## 端子台仕様変更のご連絡

【対象製品】 貫通形端子台 TS-281形

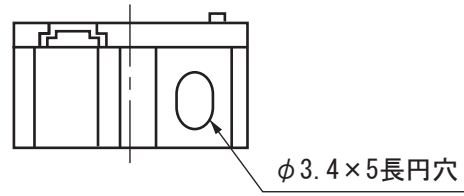
【変更理由】 取付寸法公差拡大  $\pm 0.4\text{mm}$  →  $\pm 1.5\text{mm}$

【変更点】 端末取付穴形状を下図の様に変更。
